**Da:** andrea.barbieri <andrea.barbieri@geope.it>  
**Inviato:** mercoledì 5 novembre 2014 21:32  
**A:** DGSalvanguardia.Ambientale@PEC.minambiente.it; italferr@legalmail.it  
**Oggetto:** OSSERVAZIONI al progetto definitivo della linea AV/AC Torino Venezia - lotto funzionale Brescia-Verona  
**Allegati:** Osservazioni Vallicella.pdf  
**Priorità:** Alta

**OSSERVAZIONI**

**al progetto definitivo del 31 marzo 2014 ed alla Valutazione di Impatto  
Ambientale della linea A.V/A.C Torino Venezia - tratta Milano Verona lotto  
funzionale Brescia - Verona**

DOC. ALL. N. 1 - LOCALIZZAZIONE FABBRICATO

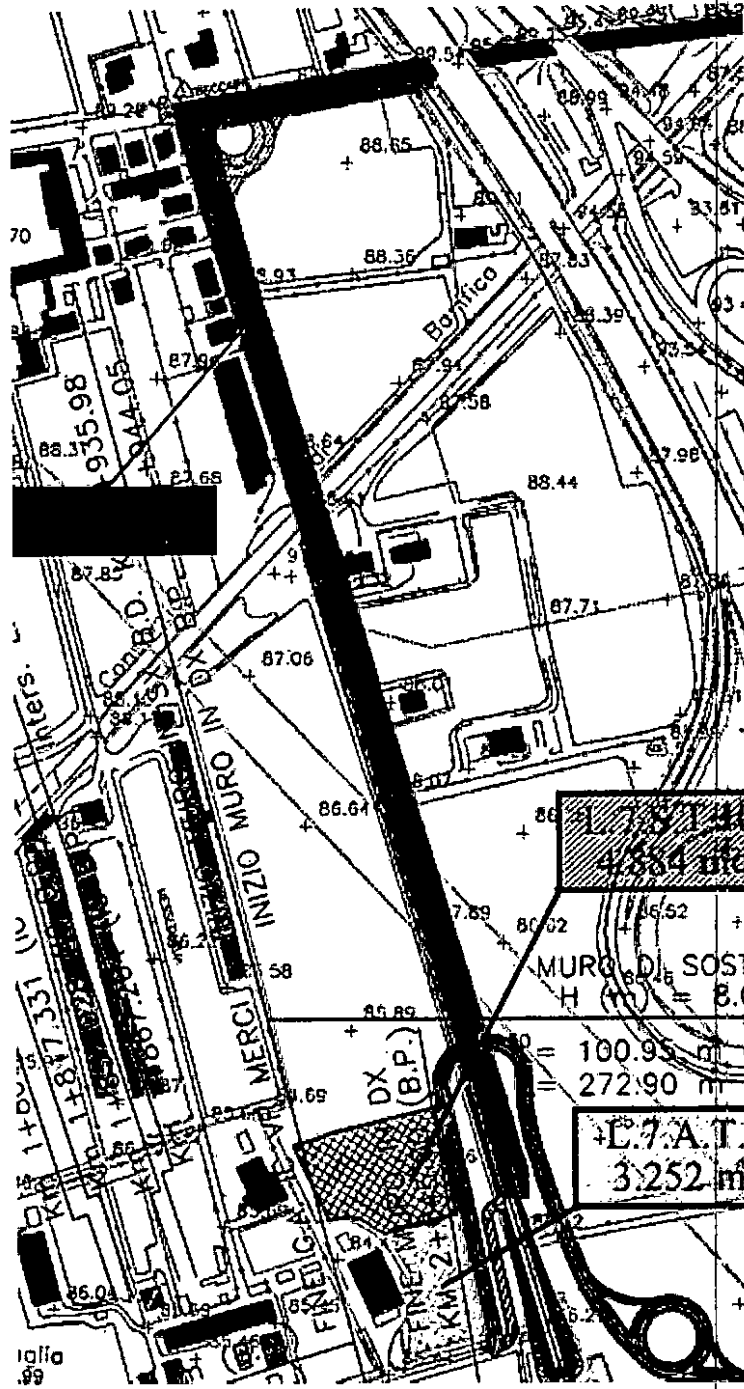
Il fabbricato interessato è evidenziato nella tavola di progetto che si allegano alle presenti osservazioni (**doc. all. n. 1**).

DOC. ALL. N. 3  
ROTONDA VIA DE AMICIS

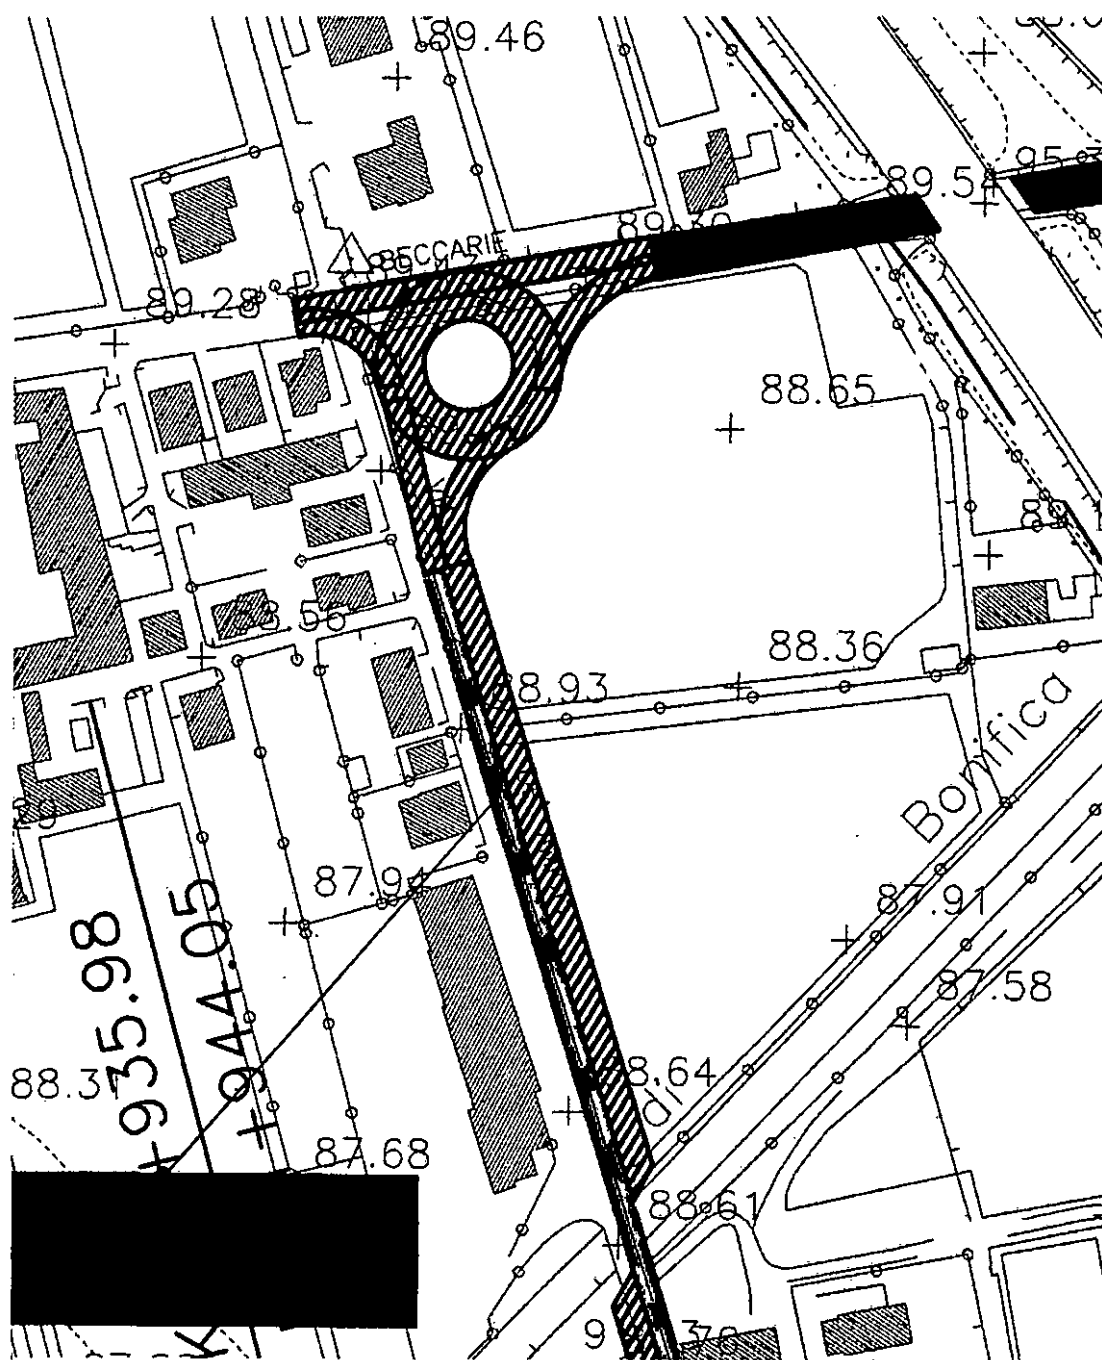
In tale prospettiva, è previsto un consistente allargamento del sedime stradale (circa 10 m) e la costruzione di una rotonda a nord per l'ingresso sulla medesima Via De Amicis proprio in corrispondenza del fabbricato di mia proprietà (**doc. all. n. 3**).

Nella progettazione di tale rotonda non si è tenuto conto di mantenere o di prevedere un accesso carraio, già esistente sull'attuale via De Amicis, per il fabbricato di proprietà; non viene quindi previsto, dalla tavola progettuale, l'accesso carraio al mapp. n. 223.

Nella tavola progettuale, inoltre, non viene indicata nessuna controstrada o strada secondaria che dia accesso al fabbricato in questione.

**1.1) Si richiede pertanto che la rotonda via De Amicis via Beccarie venga riprogettata prevedendo l'accesso al mapp. n. 223, consentendo alla sottoscritta di poter usufruire dell'accesso carraio attuale esistente su via De Amicis.**
